参　考

1. 民間活力をいかした中央公園再整備検討委員会について

（２）「高松市中央公園再整備基本設計（案）」のパブリックコメント実施結果

高松市中央公園再整備基本設計

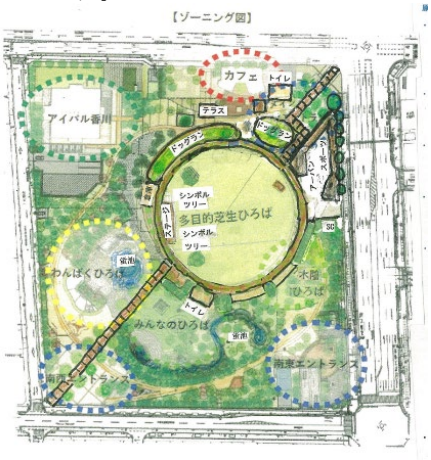
存樹種楠の木に馴染まないのではと考えます。 ・西南エントランス 原案と同じですがアメリカフウの並木は樹種がアメリカの外来種で既存樹種楠の木に馴染まないのではと考えます。 ・わんぱく広場 イサムノグチの遊具に混ざってある既存のプラスチック既製品遊具の上に木の素材を使って品よくできないか検討必要です。今は公園の質を下げています。 ・みんなの広場 遊具は新しい遊具もイサムノグチの遊具にするべきです。プラスチック既製品遊具と混ざると公園の質を下げます。 ・木陰広場 原案と同じですが多目的広場が移動した分だけ面積が減っています。

・原案検討事項２ 右上の※1 部分の立木がアーバンスポーツ施設の設置のため立木緑被率が下がるが多目的広場 にシンボルツリーを２本設置し立木緑被率を変えない	
27	２７－１　以下、○○小学校６年生の児童が書いた、「高松市中央公園基本設計（案）」の内容等に対する	２７－１　この度は、高松市中央公園再整備を学習テーマにしていた

緑豊かな東京渋谷の松濤公園のトイレのデザインです。 ありきたりの建築デザインで仕上げ材だけ庵治石を使うなどはデザインではありません。建築でありながら建築的でないデザインは、緑の生きた木々と調和し自然の大切さを感じ、優しさの優れたデザインです。もしこの提案が採用されるのであれば私は隈研吾さんにこの高松中央公園のデザインをお願いすれば、高松市が誇る公園になると考えました。そしてトイレの外壁だけでなく公園の施設をこのデザインでまとめる提案です。この木々は公園の伐採された木々を使う事である意味「私達や子供達に木々の大切さ」を伝え「親しみ」も生まれてくると考えます。 そして外壁に使う木々を長く持たせるために昔から使われている「自然素材の柿渋」を市民の有志の協力で仕上げていく事で公園に「愛着」が生まれると考えます。 また夜の公園の灯りは上図のように木々の間の柔らかいほんのりした間接照明を提案致します。 コンセプト １．多目的広場のサークル通路屋根と太陽光発電の設置 ※写真２枚割愛 やさしい木のフレームのサークル通路屋根と環境になじむブラック色の太陽光発電の設置を提案する。サークル通路に雨降りでも歩く事ができる屋根を考えその上に今問題になっている気候変動に対応を考えます。 ２．トイレ外壁・ドッグランの囲い・アーバンスポーツ施設・倉庫外壁・通風塔外壁など公園の施設の外壁に伐採した木々を使います ※写真４枚割愛 この木々は公園の伐採された木々を使う事である意味「私達や子供達に木々の大切さ」を伝え「親しみ」も生まれてくると考えます。また夜の公園の灯りは上図のように木々の優しい間接照明を提案いたします。そして外壁に使う木々を長く持たせるために昔から使われている「自然素材の柿渋」を市民の有志の協力で仕上げていく事で公園に「愛着」が生まれると考えます。 ３．多目的広場のシンボルツリー ※写真１枚割愛 原案にはない下記のアーバンスポーツ施設とドッグランを設置した場合立木の緑被率を原案と同じに保つためと景観やベンチスペースの木陰作りやクリスマスなどのイベント照明用に多目的広場のステージ両脇に設置を提案致します。 ４．アーバンスポーツ施設 ※写真５枚割愛	むを得ず撤去する樹木については、公園内外への移植や再利用・資源化を行う方針としております。 今後、再利用の方法については、実施設計を行う中で、具体的な検討を進める予定であり、御意見の内容も参考にさせていただけばと存じます。 御意見いただきました、伐採木の活用方法や建築デザイン、水辺空間の活用方法、公園施設の具体的な整備内容活用方法などにつきましては、実施設計する上で参考にさせていただきたいと存じます。
